Réponses aux questions sur
l'étude d'impact sur l'environnement

**Implantation d'un duc-d'Albe au quai garage de
Tadoussac**
Version finale

N/Réf: 105675-100

Société des traversiers du Québec

EN PRÉPARATION
Étant sujet à des modifications ultérieures, ce plan ne doit être utilisé qu'à titre d'information

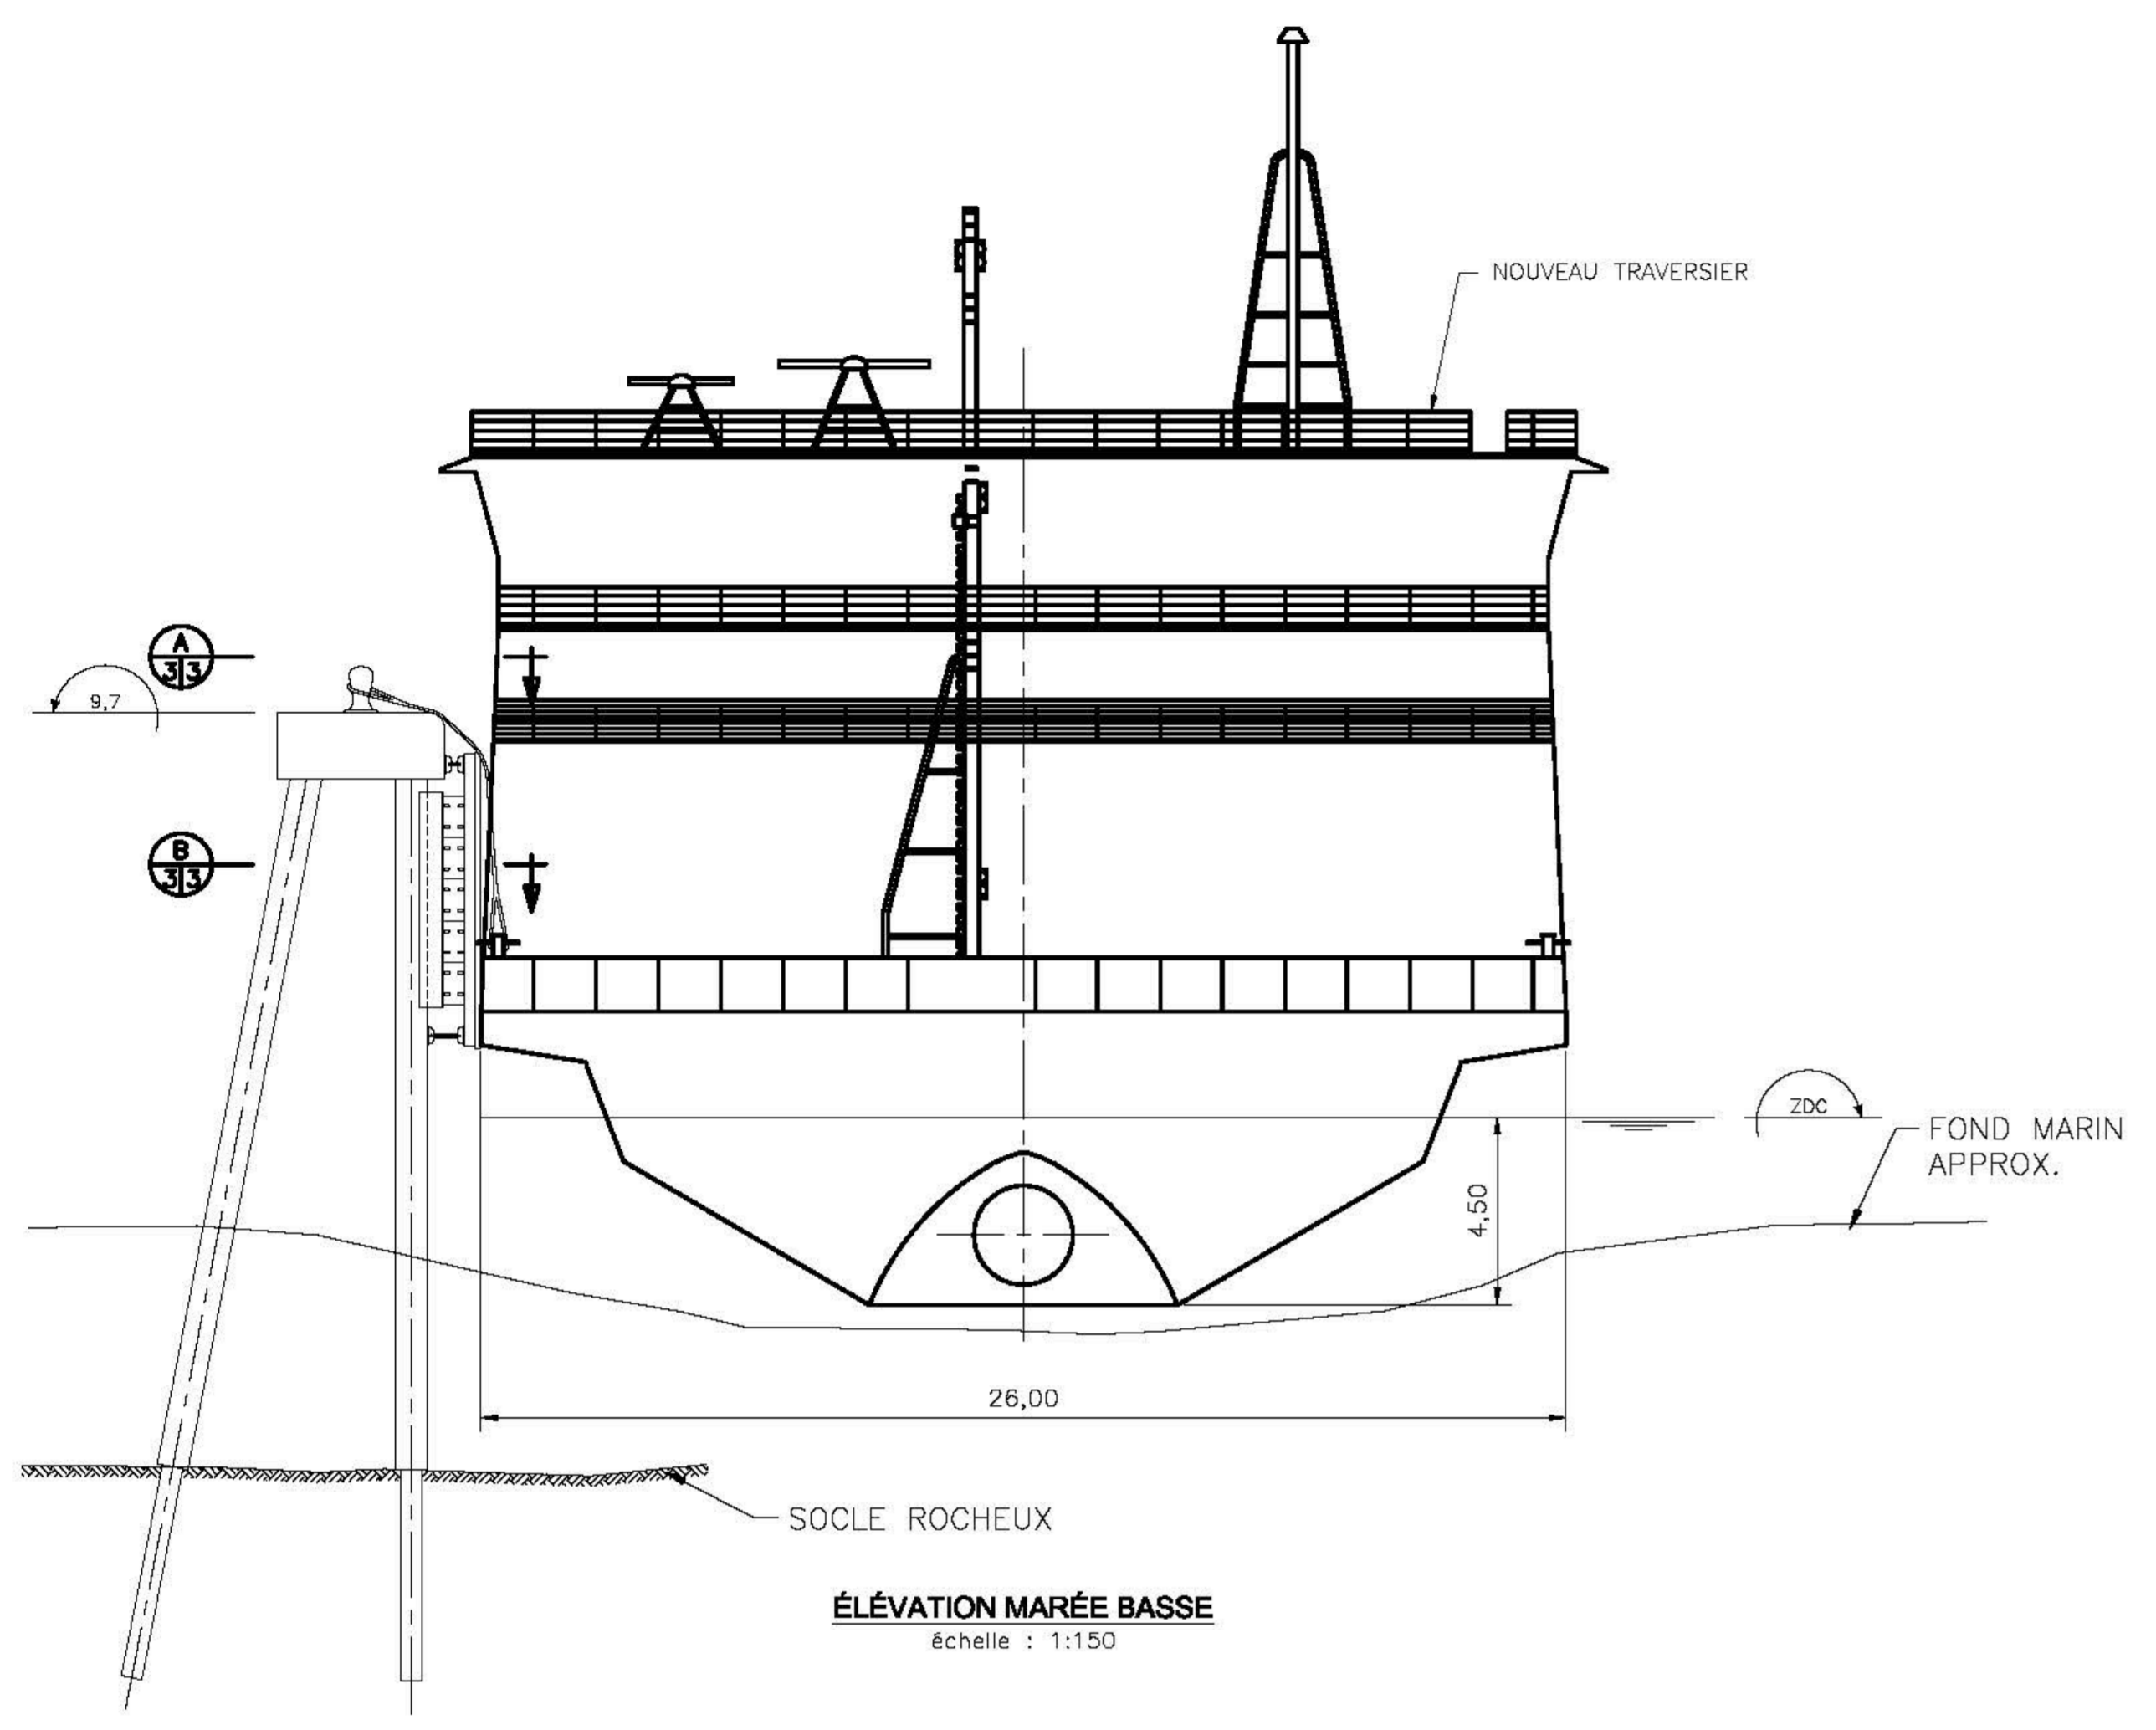
QC-4 À la section 2.2.3.2, l'initiateur mentionne que le site d'implantation est situé à une profondeur de 2 à 3 m sous le zéro des cartes (ZDC). Or, selon le croquis de l'annexe 2 (élévation marée basse), le fond marin semble être à au moins 4,5 m du ZDC.

- Précisez et corrigez l'information, le cas échéant.

La profondeur naturelle vis-à-vis le site d'implantation du duc-d'Albe est d'environ 2 à 3 mètres sous le ZDC. La portion sous les navires est plus profonde aux alentours de 5 m. À cet effet, la coupe-type CVFE003 (annexe 1) a été modifiée pour représenter plus fidèlement le profil du fond marin. On peut aussi se référer à la figure 2.8 de l'EIE qui présente la bathymétrie du secteur.
